COMMISSION ROYALE DES MONUMENTS ET DES SITES
KONINKLIJKE COMMISSIE VOOR MONUMENTEN EN LANDSCHAPPEN

N/Réf. :	AUD20010_721_PREA	AUDERGHEM. Ferme du Rouge-Cloître
Gest. :	TS	(= classé comme monument)
V/Réf. :	2232-0002/52/2024-014PR	<u>Avis préalable</u> : Restauration et réhabilitation de l'ancien logis de
Corr:	Caroline Criquillon	ferme
NOVA :	//	Demande de BUP – DPC du : 16/02/2024

Avis de principe de la CRMS

Seconde option pour l'aménagement de la galerie : châssis continu reprenant les divisions des arches (Document extrait du dossier)

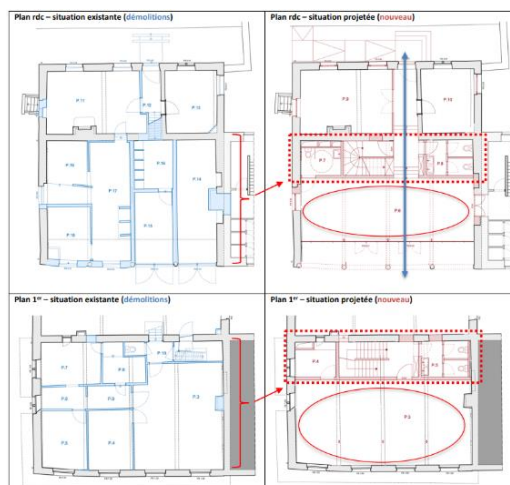
Une galerie sera aménagée derrière les arches ainsi dégagées, séparée de l'espace d'accueil par une large paroi vitrée dotée de fins profilés en acier implantés à 1m50 en retrait de la façade. Deux options ont été étudiées pour la composition de cette nouvelle peau intérieure : la première consiste à dédoubler en maçonnerie la forme des quatre arches et y aménager quatre baies individuelles avec doubles portes, la seconde à créer une grande baie vitrée unique dont les divisions s'alignent sur le rythme des arches et des châssis des étages, comportant deux ouvrants en partie centrale.

La CRMS est favorable à la seconde option, et à la solution à deux ouvrants en partie centrale, plus pertinente d'un point de vue patrimonial dans la mesure où elle permet le rétablissement d'une situation disparue (ouverture des arches, niveau de sol) sans recourir à une solution de réplique/mimétisme d'arches n'ayant jamais existé (option 1). La Commission souscrit au parti d'intervention contemporain au rez-de-chaussée faute d'informations sur la configuration intérieure originelle.

*Percement d'un accès vers le bâtiment Art et Culture au rez-de-chaussée
(Document extrait du dossier de demande).*

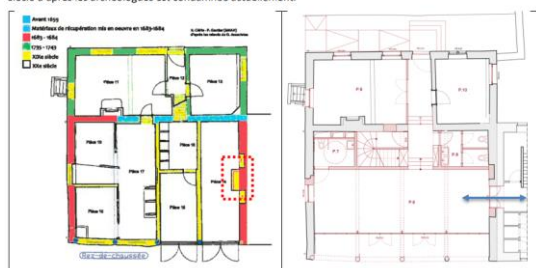
La CRMS ne voit pas d'objection à la démolition de l'escalier existant et à la création d'une nouvelle circulation délocalisée dans un noyau technique car l'actuel escalier n'est pas d'origine et dans un état totalement irrécupérable. Au rez-de-chaussée, elle ne s'oppose pas à la suppression de la cheminée du 19^e siècle, sans intérêt patrimonial, et à l'aménagement du passage vers le bâtiment voisin d'Art et Culture car il s'agit d'une intervention ponctuelle et circonscrite favorisant grandement le fonctionnement du site.

Pour réaliser cette ouverture, la cheminée située contre le mitoyen sera démolie. Cette cheminée, datée du 19^e siècle d'après les archéologues est condamnée actuellement.

*Cloisons intérieures du premier étage
(Document extrait du dossier de demande).*

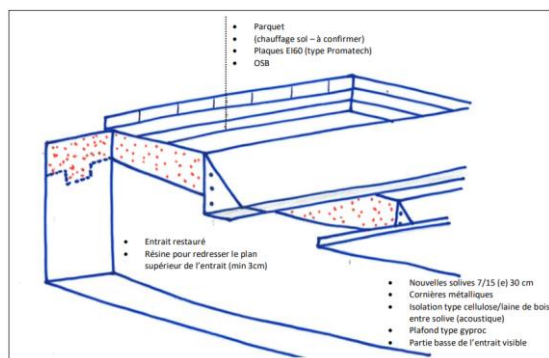
La Commission s'oppose en revanche à la démolition de toutes les cloisons existantes au premier étage. La division de l'étage en plusieurs pièces de tailles restreintes est le reflet de la fonction d'origine du bâtiment, ancien dortoir des laïcs. La Commission s'interroge à cet égard sur le décalage entre la philosophie du projet quant à l'enveloppe extérieure du bâtiment – la restitution de l'état de référence 18^e siècle –, et les options d'aménagement intérieur, résolument contemporaines. Elle demande que la démarche d'état de référence soit également appliquée dans les projets d'aménagement intérieur, et que la restauration des cloisons anciennes, à tout le moins partielle, soit envisagée.

Principe des appuis intermédiaires pour les entrails de charpente (Document extrait du dossier de demande).

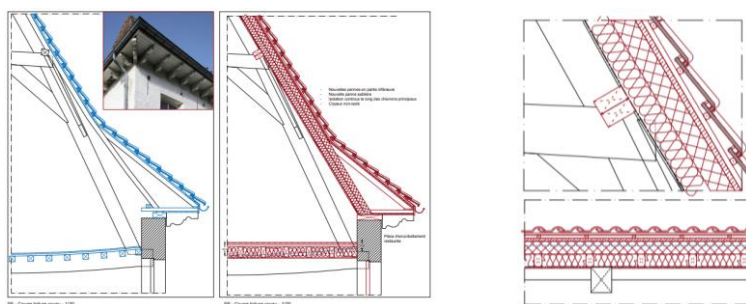
Pour assurer la stabilité de cette structure, le projet prévoit la création d'appuis structurels intermédiaires : le nouveau mur en maçonnerie du noyau de circulation, et trois colonnettes métalliques rectangulaires intégrées dans la paroi vitrée de la nouvelle galerie du rez-de-chaussée, qui se prolongent au premier étage. *La CRMS estime que si les colonnettes s'intègrent avec discrétion à la nouvelle paroi vitrée du rez-de-chaussée, elles perturbent la spatialité du volume du premier étage. Ceci rejoint la remarque précédente relative à la préservation des cloisons existantes. Elle demande d'examiner d'autres solutions.*

Options pour l'adaptation du pignon (Documents extraits du dossier)

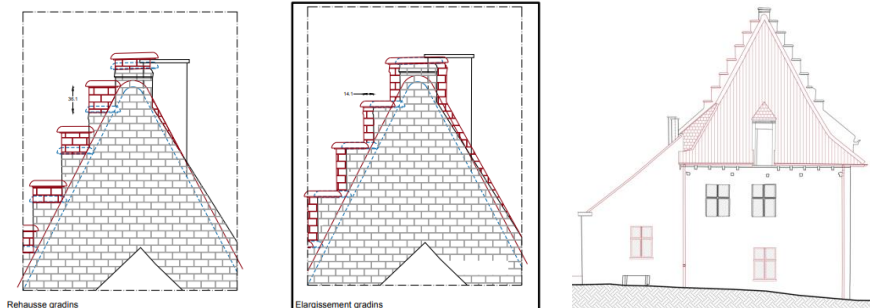
La surépaisseur de 12 à 15 cm induite par l'isolation du complexe de toiture impose d'intervenir sur le raccord entre la toiture et le demi-pignon à gradins situé entre la ferme et le bâtiment Art et Culture. Deux options ont été étudiées : la première consiste à rehausser les redents, la seconde à les élargir. *La CRMS est favorable à cette deuxième option, aussi retenue par les auteurs de projet, moins impactante visuellement et plus respectueuse de la géométrie du pignon. Elle n'est en revanche pas favorable à la restitution de gradins sur le versant opposé de la toiture, car ils ont probablement disparu au milieu du 18^e siècle lors de la construction de l'annexe sous appentis sur la façade sud du bâtiment, et qu'il n'est donc pas justifié d'y revenir compte tenu de la période de référence retenue.*

Interventions prévues sur les menuiseries extérieures (Document extrait du dossier).

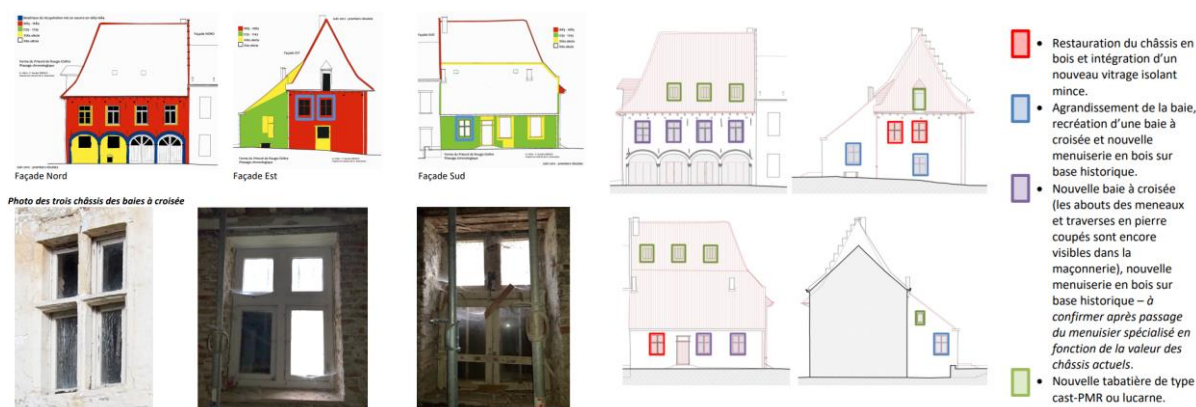
Les interventions sur les menuiseries extérieures sont guidées par l'état de référence du 18^e siècle. Il a été déterminé que parmi les trois baies à croisée de pierre encore subsistantes, celle située à gauche de l'entrée de l'annexe possède encore ses châssis en bois d'origine, lesquels pourront servir de modèle pour la restitution de châssis de « type 18^e siècle » aux autres baies à croisées de pierre. Le projet envisage de restituer des baies à croisée de pierre en façade nord, au-dessus des arcades, ainsi qu'en façades est et ouest, où subsistent des traces de meneaux et croisées sciés dans les maçonneries. Le doute subsiste quant au traitement des deux baies situées à droite de l'entrée de l'annexe (façade sud) qui ne possèdent plus de telles traces (les baies ont été agrandies) et qui sont dotées de châssis du 19^e siècle.

La CRMS est favorable au principe de restituer les baies du 18^e siècle, ce qui permettra d'uniformiser les façades du bien conformément à l'époque de référence choisie. Concernant les deux châssis du 19^e siècle, la Commission demande d'affiner les recherches avant de définir un parti d'intervention.
